ECE/TRANS/WP.29/2007/20/Rev.1
31 July 2007

Предложение по поправкам серии 04 к Правилам № 48
(Установка устройств освещения и световой сигнализации)

Пересмотренное предложение по поправкам серии 04 к Правилам № 48

Передано представителем Европейского сообщества

Образец А

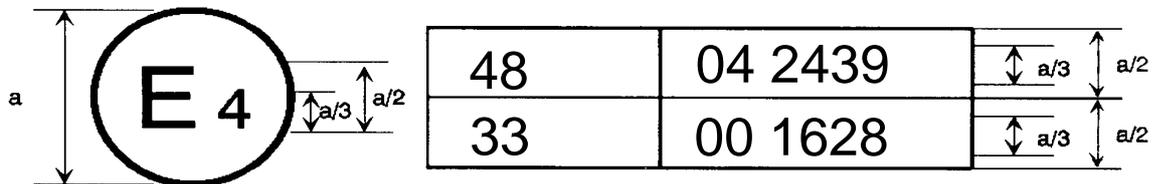
Приложение 2 изменить следующим образом:

Приведенный выше знак официального утверждения, проставленный на транспортном средстве, указывает, что этот тип транспортного средства официально утвержден в Нидерландах (E4) в отношении установки устройств освещения и световой сигнализации на основании Правил № 48 с внесенными в них поправками серии 04. Номер официального утверждения указывает, что официальное утверждение было выдано в соответствии с положениями Правил № 48 с внесенными в них поправками серии 04.
